新竹縣政府工程查核代表照片表

工程名稱：新埔分局廳舍新建工程

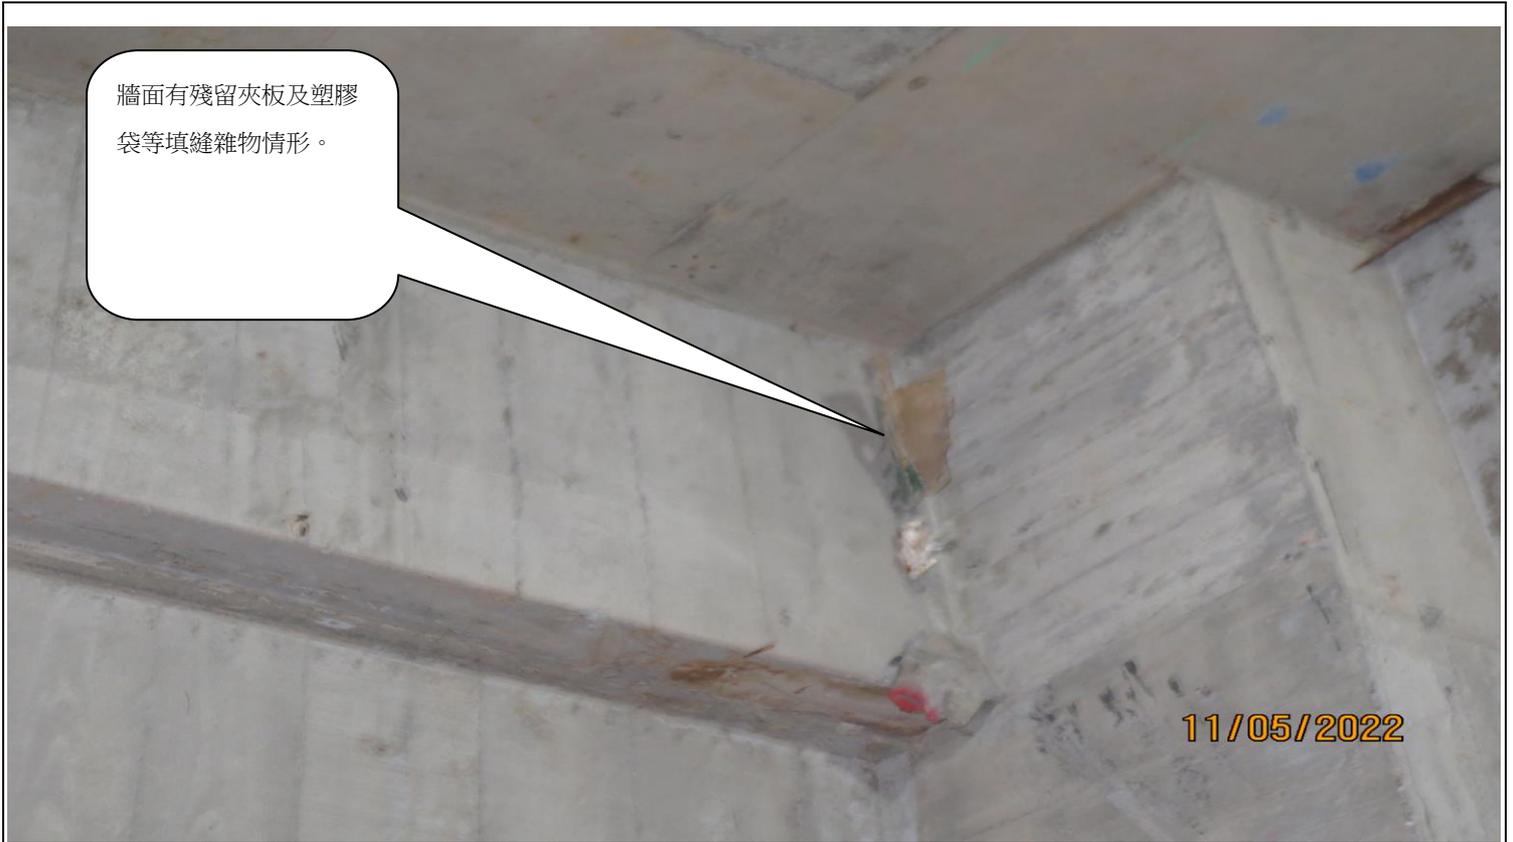
牆面有殘留夾板及塑膠袋等填縫雜物情形。

牆面有殘留夾板及塑膠袋等填縫雜物情形。

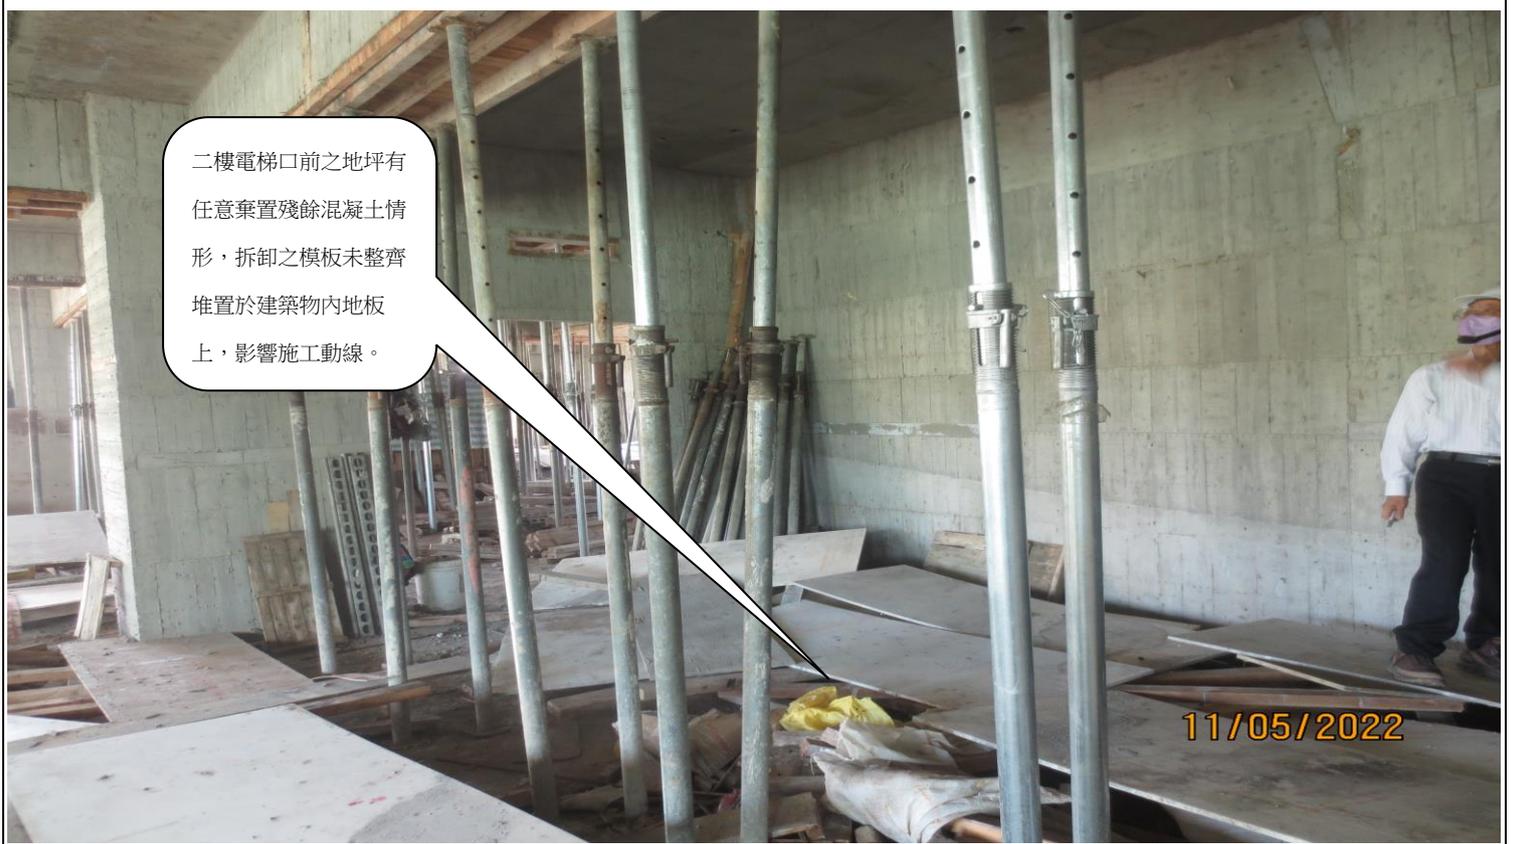
管路出口以硬質管帽保護，不可裸空或以膠帶纏繞封口。
